# 天津市工程建设标准设计

## 天津市民用建筑施工图设计审查要点

津 18MS-WT

常见问题

图 1.1.1 (错误图示)

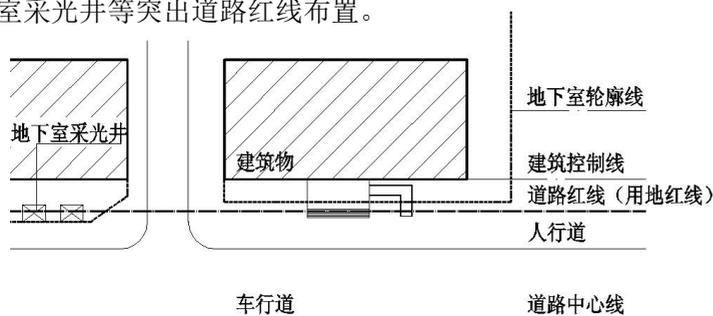
【存在问题】总平面图中建筑台阶、坡道、地下工程挡土墙、地下室采光井等突出道路红线布置。

【相关标准】《民用建筑设计通则》GB50352-2005 第 4.2.1 条规定：建筑物及附属设施不得突出道路红线和用地红线建造，不得突出的建筑突出物为：

【提示】道路红线和用地红线是指城市道路占地上、地下法定空间的控制线，因为道路红线以内的地下、地面的空间均为城市公共空间，一旦突出影响人流、车流交通安全、城市空间景观、及城市地下管网敷设等。

图 1.1.2 (错误图示)

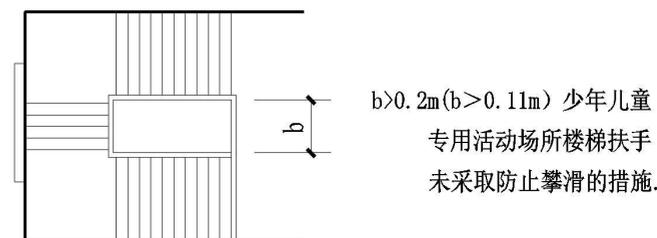
【存在问题】托儿所、幼儿园、中小学、少年儿童专用活动场地等建筑内楼梯大梯井或三跑楼梯设计，存在安全隐患。

【相关标准】《民用建筑设计通则》GB50352-2005 第 6.7.9 条规定：托儿所、幼儿园、中小学及少年儿童专用活动场所的楼梯，梯井净宽大于 0.20m 时，必须采取防止少年儿童攀滑的措施，楼梯栏杆应采取不易攀登的构造，当采用垂直杆件做栏杆时，其杆件净距不应大于 0.11m。（其中托儿所、幼儿园、中小学应依据现行规范相关条款执行）

【提示】为了保护少年儿童安全，儿童专用活动的建筑，疏散楼梯不宜设  $>0.2m$  梯井或设计成三跑楼梯。因为孩子们在慌张、拥挤、

图 1.1.6 (错误图示)

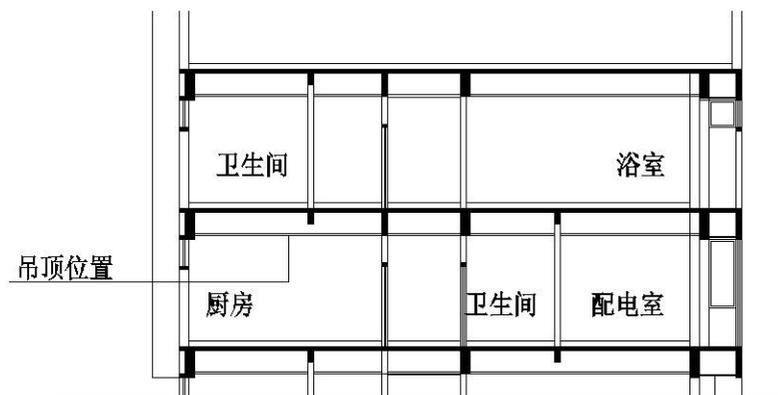
【存在问题】卫生间、浴室布置在厨房、配电室等有严格卫生要求和防潮要求用房的直接上层。

【相关标准】《民用建筑设计通则》GB50352-2005 第 6.5.1 条规定：建筑物的厕所、盥洗室、浴室不应直接布置在餐厅、食品加工、食品贮存、医药、医疗、变配电等有严格卫生要求或防水、防潮要求用房的上层。《民用建筑设计通则》GB50352-2005 第 8.3.1 条规定：民用建筑物内配变电所，不应设在厕所、浴室或其他经常积水场所的正下方，且不宜与上述场所贴临。

图 1.1.7 (错误图示)

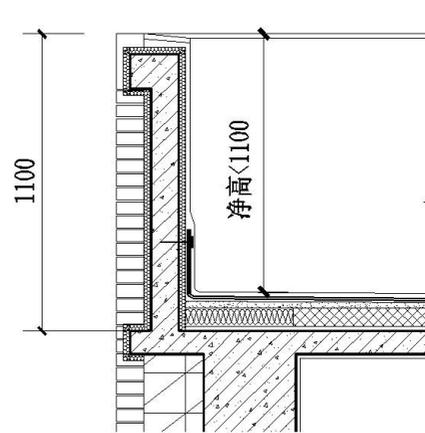
【存在问题】上人屋面或露台的女儿墙最低处净高不满足 1.05m（高层 1.10m）。

【相关标准】《民用建筑设计通则》GB50352-2005 第 6.6.3 条规定：阳台、外廊、室内回廊、内天井、上人屋面及室外楼梯等临空处应设置防护栏杆，临空高度在 24m 以下时，栏杆高度不应低于 1.05m，临空高度在 24m 及 24m 以上（包括中高层住宅）时，栏杆高度不应低于 1.10m。

图 1.1.8 (错误图示 1)

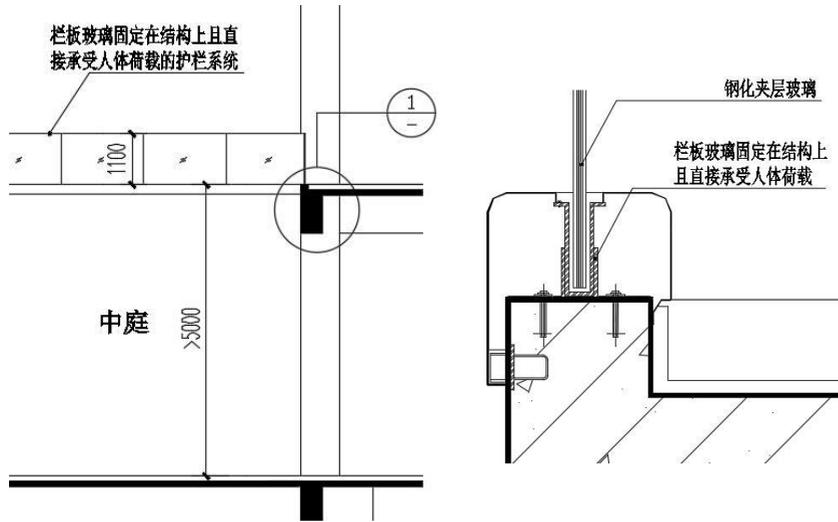
【存在问题】建筑共享空间中上层挑空楼板安装以栏板玻璃固定在结构上且直接承受人体荷载的护栏系统。

图 1.2.4（错误图示）

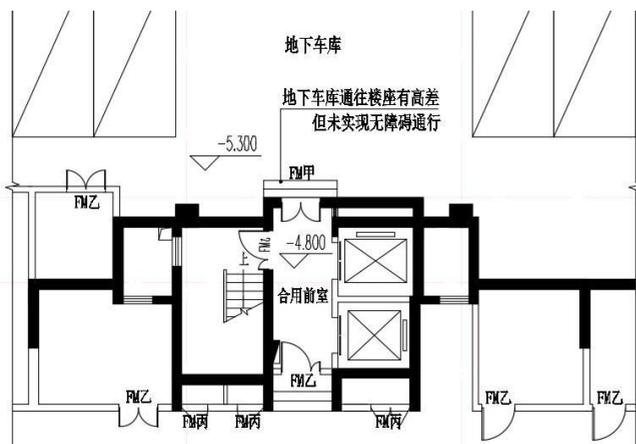
【存在问题】停车位或无障碍停车位设置在非首层时，从车位至无障碍电梯无法无障碍通行。

【相关标准】《天津市无障碍设计标准》DB/T29-196-2017 第 6.2.3.4 条规定：当无障碍机动车停车位设置在非首层时，应设置无障碍电梯通达首层，或经过无障碍通道与附属建筑内无障碍电梯连通，通达首层。

【提示】停车场和车库（含无障碍机动车停车位）属于为居民服务的配套公共设施，应供全体业主使用，应避免发生部分业主无法通过无障碍通道和无障碍电梯到达无障碍机动车停车位的情况发生。即使车库内未设置无障碍停车位，但车库的人行出入口仍应为无障碍出入口，其目的主要为方便幼儿、老龄人的日常通行以及物品的搬运。

图 1.2.7（错误图示）

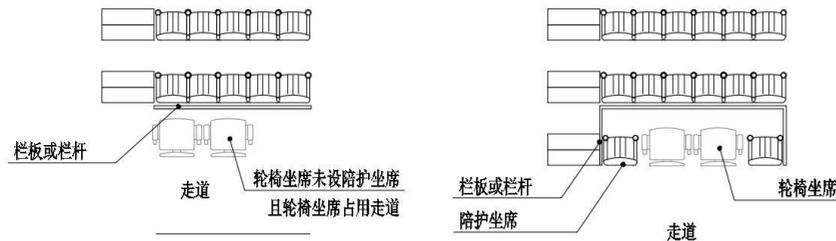
【存在问题】教育建筑（合班教室、报告厅等）、体育建筑（观众看台区）、文化建筑（剧场、电影院、音乐厅、会堂、演艺中心等观众席位）未设置轮椅座席或轮椅座席的设置不符合规范要求。

图 1.3.1 (错误图示 1)

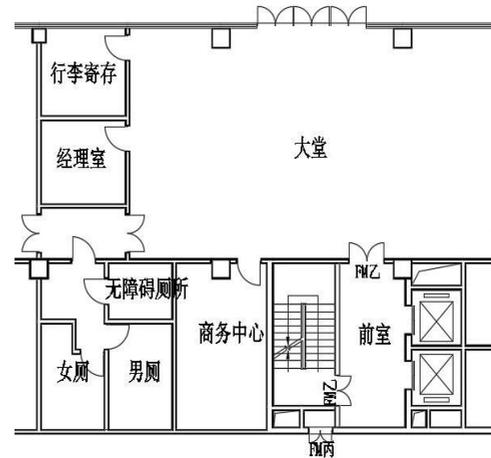
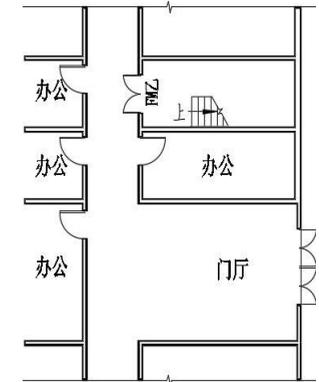
【提示】本条允许将通向室外的走道、门厅包括在楼梯间范围内，形成扩大的封闭楼梯间。但这个范围应尽可能的小一些。要注意扩大区域与周围空间要采取防火措施分隔。垃圾道、管道井等检查门不能设计成直接开向楼梯间内。有些建筑，在首层设置有大堂，楼梯间在

首层的出口难以直接对外，往往需要将大堂或首层的一部分包括在楼梯间内而形成扩大的封闭楼梯间。在采用扩大封闭楼梯间时，要注意扩大区域与周围空间采取防火措施分隔。

图 1.3.3（错误图示）

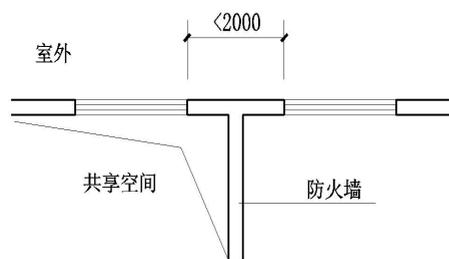
【存在问题】某建筑每层设计为一个防火分区，在首层门厅处设有二层高度的共享空间，二层共享空间划分为首层的防火分区内，二层平面图防火墙两侧2m范围内的窗间墙小于2m。

【相关标准】《建筑设计防火规范》GB50016-2014（2018年版）第6.1.3条规定：紧靠防火墙两侧的门、窗洞口之间最近边缘的水平距离不应小于2m；采取设置乙级防火窗等防止火灾水平蔓延的措施时，该距离不限。

图 1.3.4（错误图示 1）

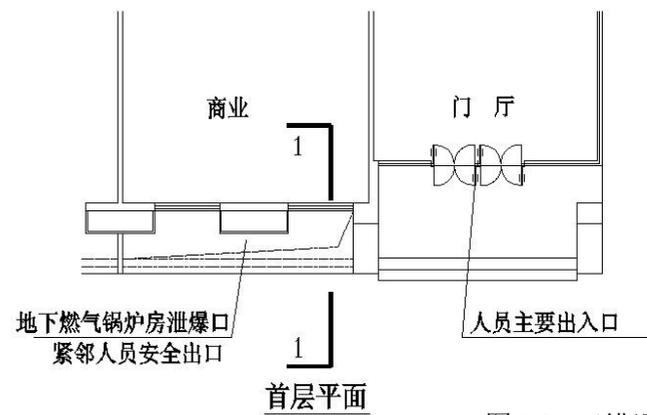
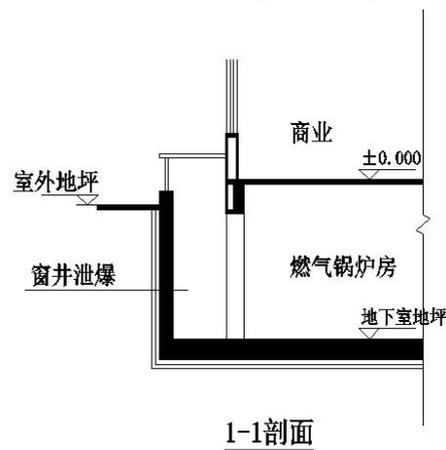
【提示】1. 燃气、燃油锅炉房有爆炸危险，按照规范要求不允许与居住建筑、人员密集场所贴邻或布置在直接上、下层；2. 燃气、燃油锅炉房的泄爆井更不应设置在紧邻建筑的首层安全出口。

【相关标准】《建筑设计防火规范》GB50016-2014（2018年版）第5.4.12条规定：燃油或燃气锅炉、油浸电力变压器、充有可燃油的高压电容器和多油开关等……确需布置在民用建筑内时，不应布置在

图 1.3.6（错误图示）

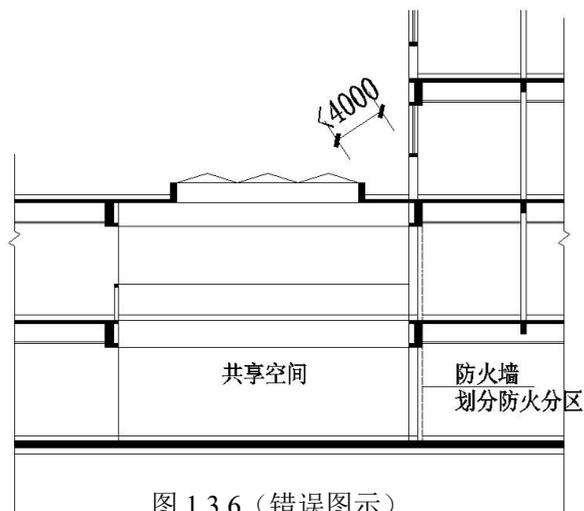
【存在问题】裙房与高层主体不在同一防火分区时，裙房屋顶天窗与高层主体外墙侧窗洞口最近水平距离不足4m。

【相关标准】《建筑设计防火规范》GB50016-2014（2018年版）第6.1.4条规定：建筑内的防火墙不宜设置在转角处，确需设置时，内转角两侧墙上的门、窗、洞口之间最近边缘的水平距离不应小于4.0m；采取设置乙级防火窗等防止火灾水平蔓延的措施时，该距离不限。

图 1.3.7（错误图示）

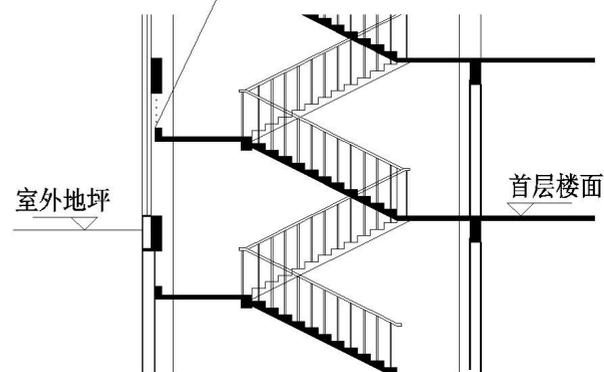
【存在问题】外檐通窗跨越地下、地上楼梯间。

【相关标准】《建筑设计防火规范》GB50016-2014（2018年版）第6.4.4条规定：建筑的地下或半地下部分与地上部分不应共用楼梯间，确需共用楼梯间时，应在首层采用耐火极限不低于2.00h的防火隔墙和乙级防火门将地下或半地下部分与地上部分的连通部位完全分隔，并应设置明显的标志。

图 1.3.8（错误图示）

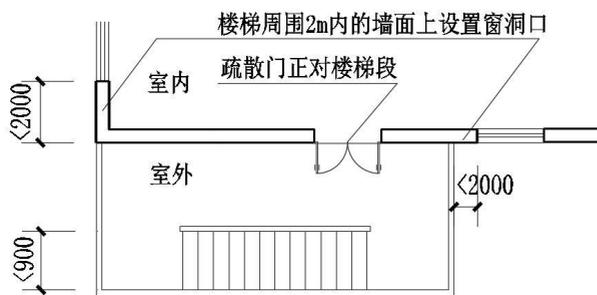
第6.4.5.5条规定：除疏散门外，楼梯周围2m内的墙面上不应设置门、窗、洞口。疏散门不应正对梯段。

图 1.3.10（错误图示 1）

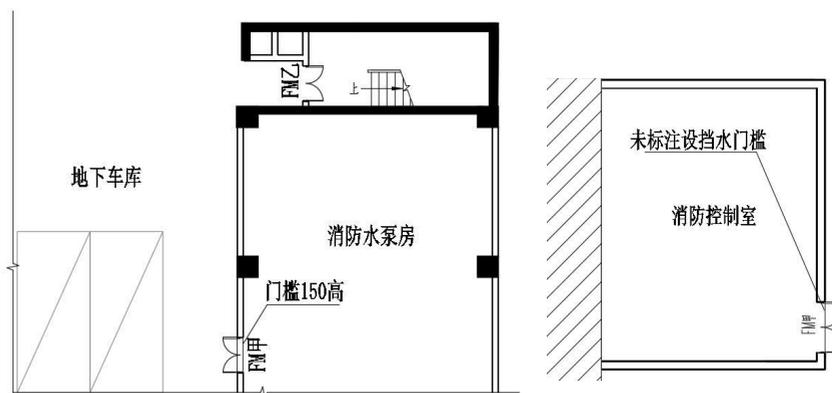
【存在问题】高层建筑地下车库内设消防控制室、消防水泵房时，其疏散门通向安全出口需穿越停车区；且疏散门未采取防水淹的技术措施。

图 1.3.11（错误图示）

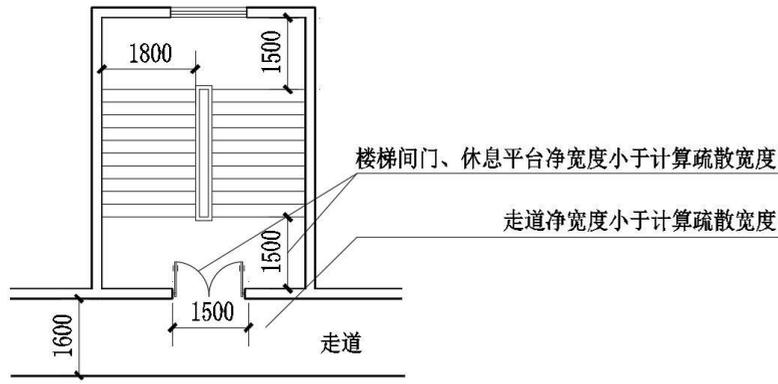
【提示】疏散宽度按照《建筑设计防火规范》GB50016-2014（2018 年版）第 5.5.21 条、表 5.5.21-1 规定计算出结果后，楼梯间的梯段宽度、楼梯间的门的宽度、走道的宽度，首层安全出入口的宽度均应满足计算宽度要求。

【相关标准】《建筑设计防火规范》GB50016-2014（2018 年版）第 5.5.21 条、表 5.5.21-1 规定：除剧场、电影院、礼堂、体育馆外的其他公共建筑，其房间疏散门、安全出口、疏散走道和疏散楼梯的各自总净宽度，应根据疏散人数按每 100 人的最小疏散净宽度不小于表 5.5.21-1 的规定计算确定。

图 1.3.14（错误图示）

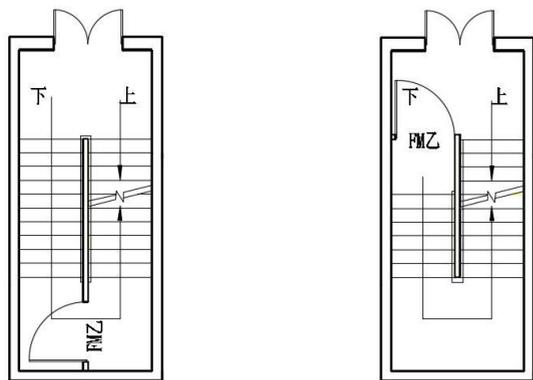
【提示】地下层与地上层如果没有进行有效分隔，容易造成地下层火焰及烟气蔓延到地上建筑，同时部分设计人未将地下楼梯间乙级防火门设置于首层，而改为设置于地下楼梯间休息平台位置，容易造成上部人员疏散时误入地下层。

【相关标准】《建筑设计防火规范》GB50016-2014（2018年版）第6.4.4.3条规定：建筑的地下或半地下部分与地上部分不应共用楼梯间，确需共用楼梯间时，应在首层采用耐火极限不低于2.00h的防火隔墙和乙级防火门将地下或半地下部分与地上部分的连通部位完全分隔，并应设置明显的标志。

图 1.3.17（错误图示）

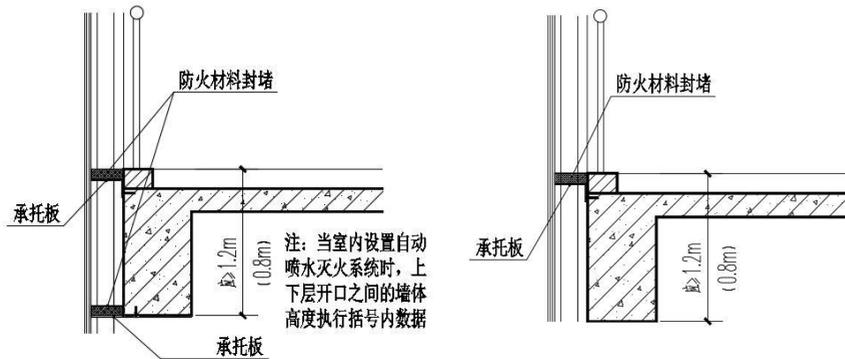
【存在问题】建筑外檐设玻璃幕墙，外檐详图中幕墙与每层楼板、隔墙处无防火封堵或防火封堵间距离不符合规范要求。

【相关标准】《建筑设计防火规范》GB50016-2014（2018年版）第6.2.6条规定：幕墙与每层楼板、隔墙处的缝隙应采用防火封堵材料封堵

【提示】采用幕墙的建筑，主要因大部分幕墙存在空腔结构，这些空腔上下贯通，在火灾时会产生烟囱效应，如不采取一定分隔措施，会加剧火势在水平和竖向的迅速蔓延，导致建筑整体着火，难以实施扑救。设置幕墙的建筑，其上、下层外墙上开口之间的墙体或防火挑檐仍要符合规范第6.2.5条的要求。

图 1.4.1（错误图示）

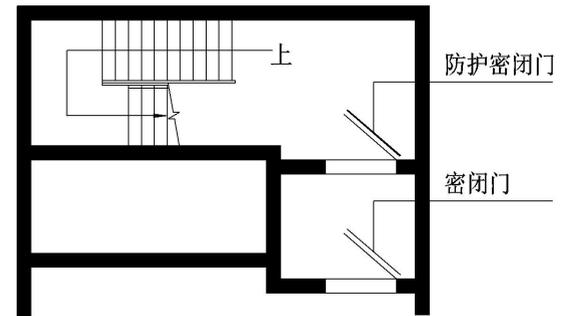
【提示】普通人防门虽然具有一定的防火能力，但由于门扇较沉重，开启不便，疏散出口的密闭门平时处于常开状态，不能作为防火门使用。

【相关标准】《人民防空工程设计防火规范》GB50098-2009 第4.4.2.3条规定：公共场所人员频繁出入的防火门，应采用能在火灾时自动关闭的常开式防火门；平时需要控制人员随意出入的防火门，应设置火灾时不需使用钥匙等任何工具即能从内部易于打开的常闭防火门，并应在明显位置设置标识和使用提示；其他部位的防火门，宜选用常闭的防火门。

图 1.4.3 (错误图示)

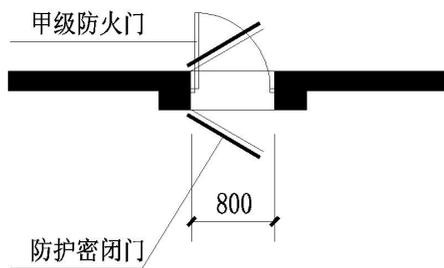
【存在问题】战时防护单元墙与平时防火墙重合时，防护单元之间的连通口与防火分区的疏散门共用，洞口宽度 0.8m，防火门净宽不满足规范要求。

【相关标准】《建筑设计防火规范》GB50016-2014 (2018 年版) 第 5.5.18 条规定：除本规范另有规定外，公共建筑内疏散门和安全出口的净宽度不应小于 0.90m，疏散走道和疏散楼梯的净宽度不应小于 1.10m。

图 1.4.4 (错误图示)

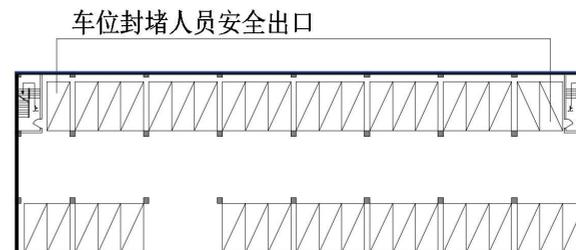
【存在问题】汽车库内的人员安全出口被车位封堵，存在安全隐

【提示】汽车库内应有满足规范净宽要求的人员疏散通道，疏散出口处应通畅与疏散通道连接。

图 1.4.5 (错误图示)

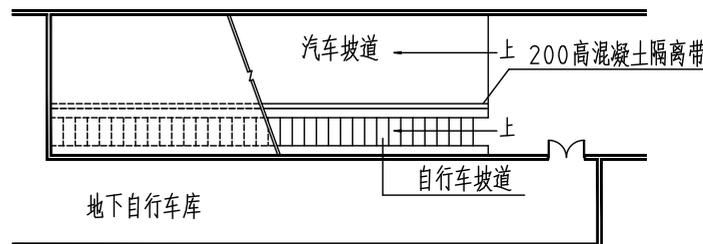
【存在问题】汽车库的人员安全出口和汽车疏散出口未采取防火墙分开设置。

【相关标准】《汽车库、修车库、停车场设计防火规范》GB50067-2014 第 6.0.1 条规定：汽车库、修车库的人员安全出口和汽车疏散出口应分开设置。设在工业与民用建筑内的汽车库，其车辆疏散出口应与其他部分的人员安全出口分开设置。

图 1.5.3（错误图示）

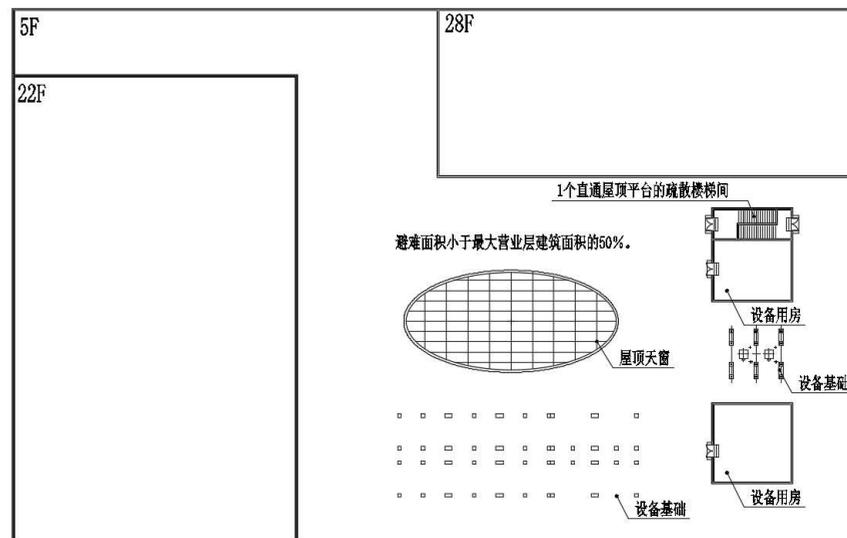
【存在问题】商业营业厅设置在五层及以上，疏散楼梯间未出屋

【相关标准】《商店建筑设计规范》JGJ48-2014 第 5.2.5 条规定：大型商店的营业厅设置在五层及以上时，应设置不少于 2 个直通屋顶平台的疏散楼梯间。屋顶平台上无障碍物的避难面积不宜小于最大营业层建筑面积的 50%。

图 1.6.2 (错误图示 1)

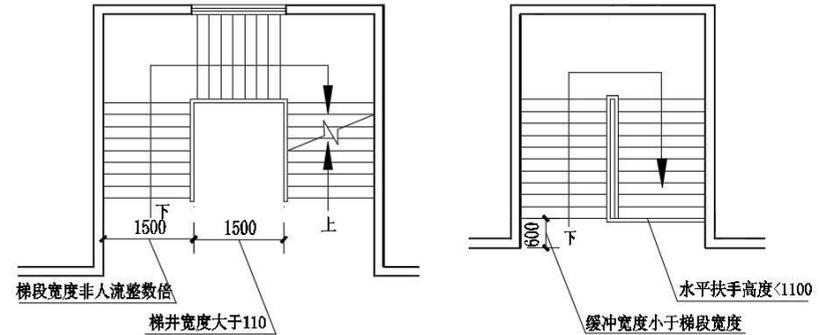
【存在问题 1】楼梯水平扶手高度低于 1.1m；梯井大于 0.11m 且未设防坠落、攀爬、溜滑措施。

【相关标准】《中小学校设计规范》GB50099-2011 第 8.7.5 条规定：楼梯两梯段间楼梯井净宽不得大于 0.11m，大于 0.11m 时，应采取有效的安全防护措施，两梯段扶手间的水平净距宜为 0.10m~0.20m。第 8.7.6 条规定：水平扶手高度不应低于 1.10m。

图 1.7.3 (错误图示)

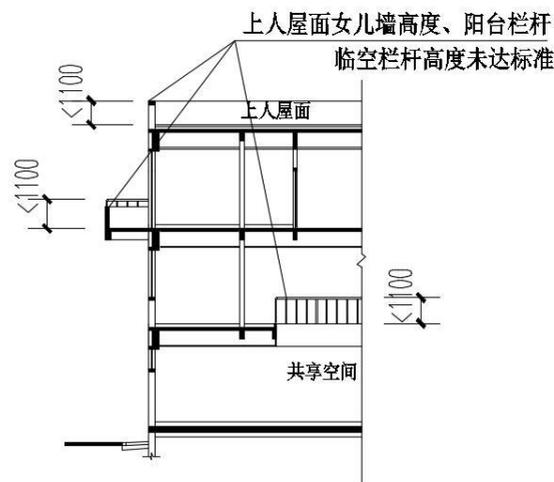
【存在问题】上人屋面女儿墙净高小于 1.1m 且未设防护栏杆；阳台栏杆净高小于 1.1m。

【相关标准】《托儿所、幼儿园建筑设计规范》JGJ39-2016 第 4.1.9 条规定：托儿所、幼儿园的外廊、室内回廊、内天井、阳台、上人屋面、平台、看台及室外楼梯等临空处应设置防护栏杆，……防护栏杆的高度应从地面计算，且净高不应小于 1.10m。防护栏杆必须采用防止幼儿攀登和穿过的构造，当采用垂直杆件做栏杆时，其杆件净距离不应大于 0.11m。

图 1.8.1 (错误图示)

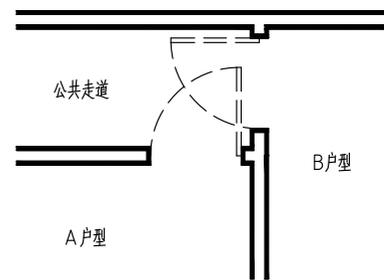
【提示】户门的开启应保证安全疏散，避免两户门交叉，妨碍交通。

【相关标准】《住宅设计规范》GB50096-2011 第 5.8.5 条规定：向外开启的户门不应妨碍公共交通及相邻户门的开启。

图 1.8.2 (正确图示)

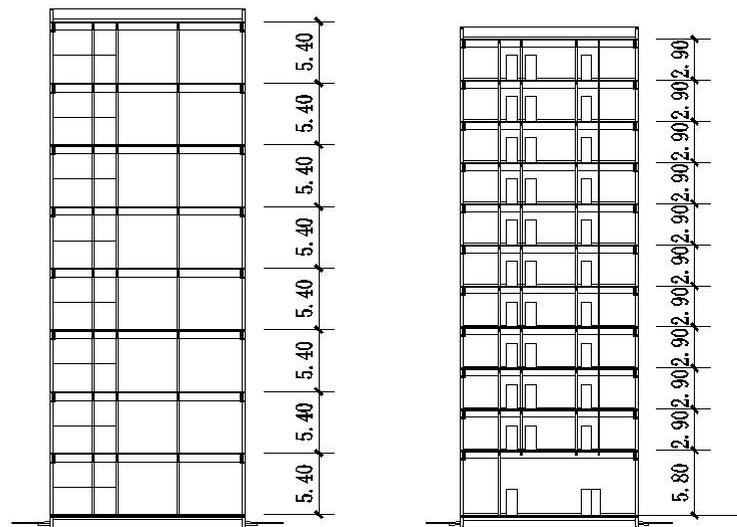
【存在问题】住宅层高超过 3m 时，未进行层数折算，设置电梯和防火疏散出口出现错误。

经折算  $5.4 \times 8 / 3 = 14.4 = 14 \text{层} + 1.2 \text{米}$   
应为 14 层高层住宅

图 1.8.5 (错误图示 1)

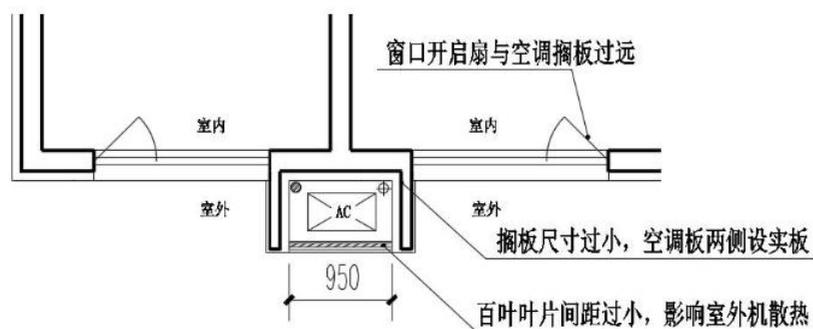
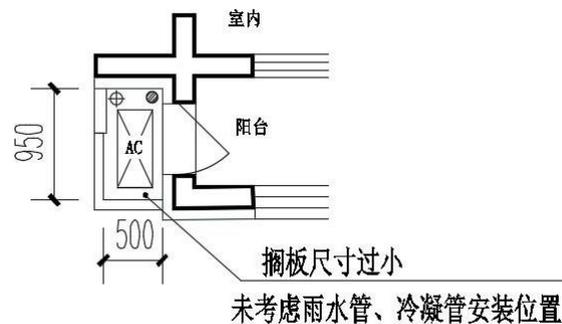
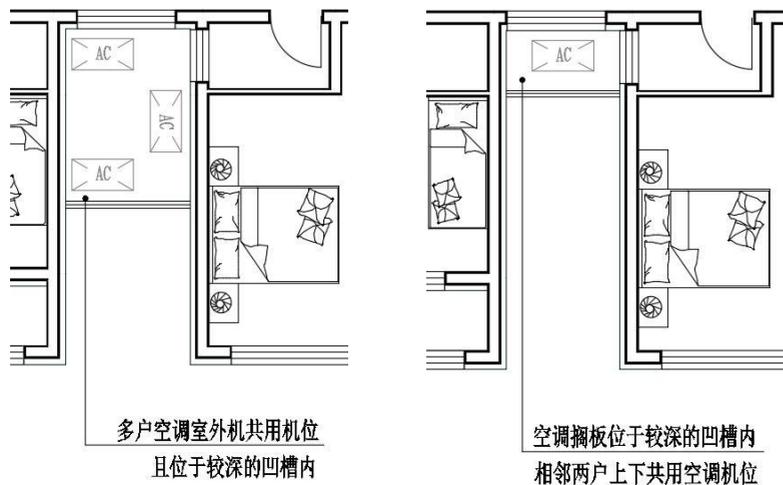
【存在问题】空调室外机搁板位置、尺寸、围护结构的设置不合理；围护结构上金属百叶间距过密或排放热气的有效开口面积过小；导致空调室外机安装、维修和空调通风运行困难。

图 1.8.6 (错误图示)

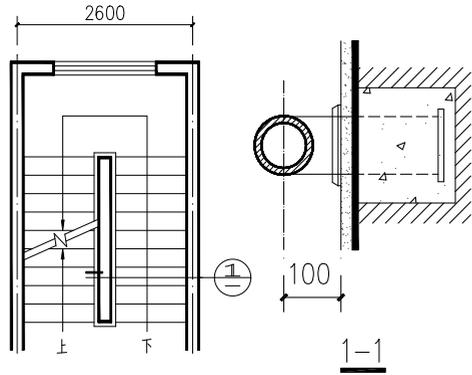
【存在问题】楼梯梯段的净宽度不满足 1.10m。

【提示】楼梯梯段净宽系指墙面至扶手中心线或扶手中心线之间的水平距离。楼梯净宽应以最不利点测算，如有突出的柱子、内收的扶手，均以最窄处测算梯段净宽。如某住宅地下室楼梯间开间尺寸 2.60m，墙厚 0.20m，梯段分隔墙厚 0.20m，靠墙扶手选用的作法为：12J8-63-B 抹灰层至扶手中 0.10m，如图所示，楼梯梯段净宽小于 1.1m。

【相关标准】《住宅建筑规范》GB50368-2005 第 5.2.3 条规定：楼梯梯段净宽不应小于 1.10m（除六层及六层以下住宅）。

图 1.8.7 (错误图示)

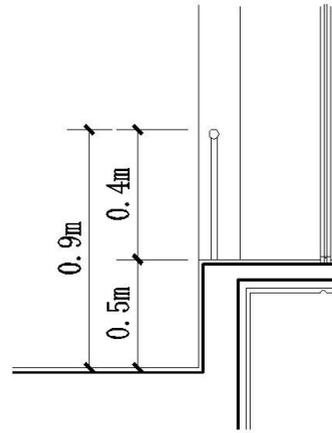
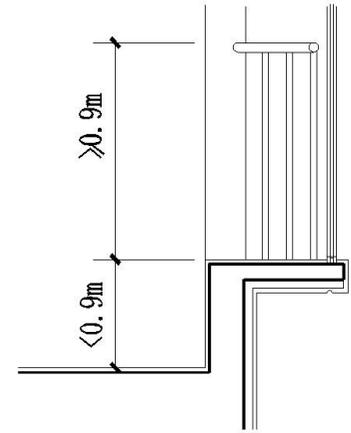
【提示】当出现可开启窗扇执手超出一般成年人正常站立所能触及的范围，就会出现攀登至凸窗台面关闭窗扇的情况，家中孩童更喜欢在凸窗窗台上玩耍，容易发生坠落事故，因此凸窗栏杆防护高度应从窗台面起算不应低于 0.90m，并应贴窗设置。

【相关标准】《天津市住宅设计标准》DB29-22-2013 第 7.4.2 条规定：当设置凸窗，且窗台距楼面净高度低于 0.90m 时，应设置防护设施，防护高度从窗台面起算不应低于 0.90m，并应贴窗设置。

图 1.8.8 (错误图示 1)

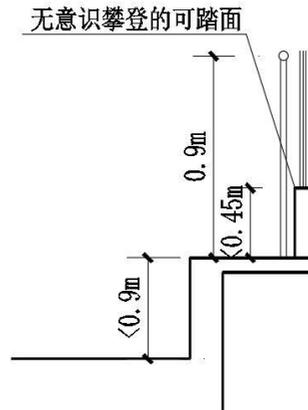
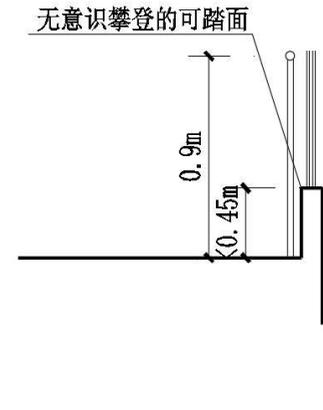
【存在问题】住宅窗台低于 0.45m，防护栏杆未从容易无意识攀登的可踏面起算，栏杆防护高度净高不满足要求。

图 1.8.9 (错误图示)

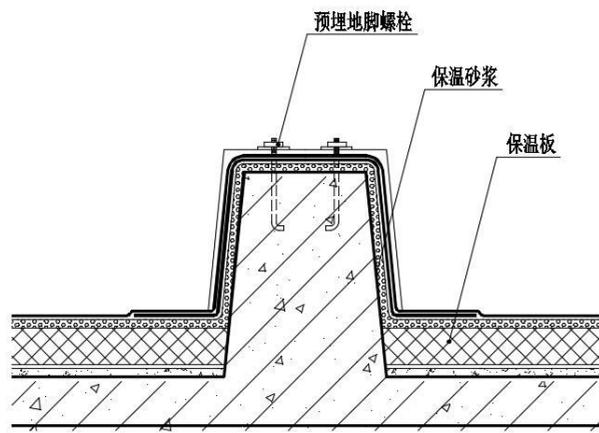
【存在问题】某住宅屋面设置多处设备混凝土基础，未设保温措施或仅抹 30 厚保温砂浆，其做法未计入屋面平均传热系数内。

图 1.9.1 (错误图示)

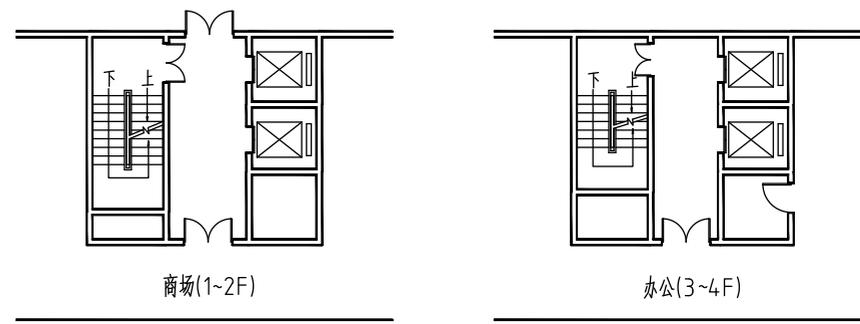
【存在问题】一、二层商业与三层以上办公共用疏散楼梯。

【相关标准】《办公建筑设计规范》JGJ67-2006 第 5.0.3 条规定：综合楼内的办公建筑部分的疏散出入口不应与同一楼内对外的商场、营业厅、娱乐、餐饮等人员密集场所的疏散出入口共用。

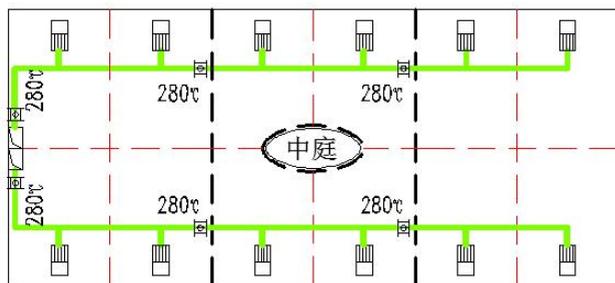
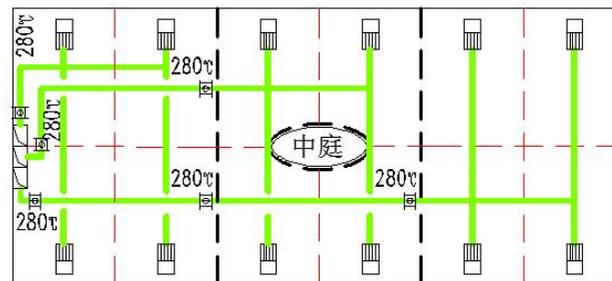
1 当单层建筑面积较大时，划分为两个或两个以上防火分区，受条件限制，多个防火分区共用一个土建竖井，两个或两个以上防火分区共用一套排烟系统，如图 5.1.6-1，不符合规范要求。

2 机械排烟系统横向按每个防火分区设置独立系统，是指风机、风口、风管都独立设置。应采用图 5.1.6-2 的方法，排烟管穿防火分区处设置排烟防火阀，且穿越防火分区的排烟管道的耐火极限不应小于 1.00 小时。

图 5.5.4

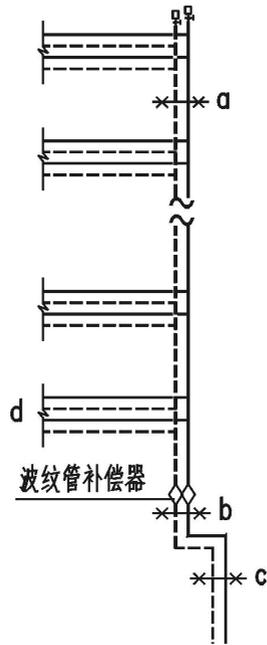
【提示】对采暖管道进行热膨胀计算是许多设计人常常忽略的问题，此条是规范中的强制性条文，在设计中应引起重视。《全国民用建筑工程设计技术措施-暖通空调·动力》（2009 年版）第 2.4.11 条规定：水平干管或总立管的固定点的布置，应保证分支管接点处的最大位移量不大于 40mm。设于管井内的供回水干管宜设置波纹管补偿器，波纹管补偿器应设于两个固定支架之间，其一端应布置在靠近固定支架处。如图 5.5.4 所示为某工程高区采暖系统供回水主立管连接示意图，在设计中应保证图示 d 处分支接点由管道胀缩引起的最大位移不大于 40mm。某些设计中 b 处未设置固定支架，当管道胀缩时，转弯处水平干管

位移量过大，水平管段可能被剪切。垂直双管系统及跨越管与立管同轴的单管系统的散热器立管，当连接散热器立管的长度小于 20m 时，可在立管中间设固定卡；长度大于 20m 时，应采取补偿措施。

GB50736-2012 第 5.9.5 条规定：当供暖管道利用自然补偿不能满足要求时，应设置补偿器。

图 5.5.17

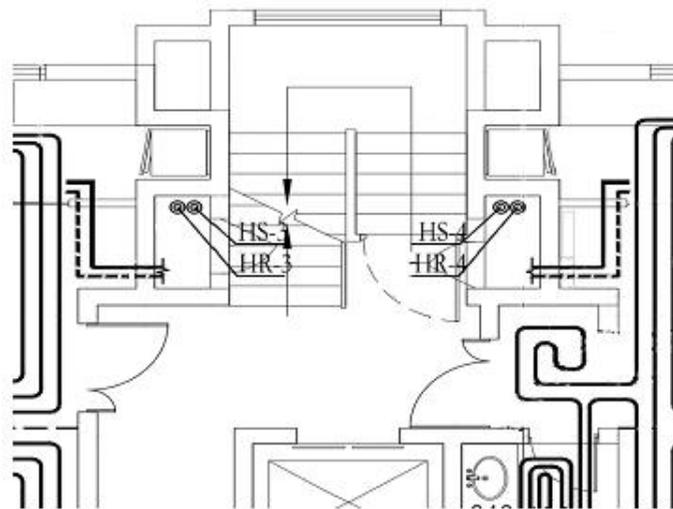
【提示】因为管道检修、渗漏等原因，管道井内有可能积水，引入单元内的供回水管必须先由管道井引至公共区域再接入单元内，目的是防止管道井内积水从管道埋地入户部分渗入室内。

【相关标准】《天津市集中供热住宅计量供热设计规程》DB/T29-26-2017第5.0.4.6条规定：供暖用管道井的设置应符合，管井内应防水防潮，并应设排水地漏。入户管不得从非公共空间进入户内。
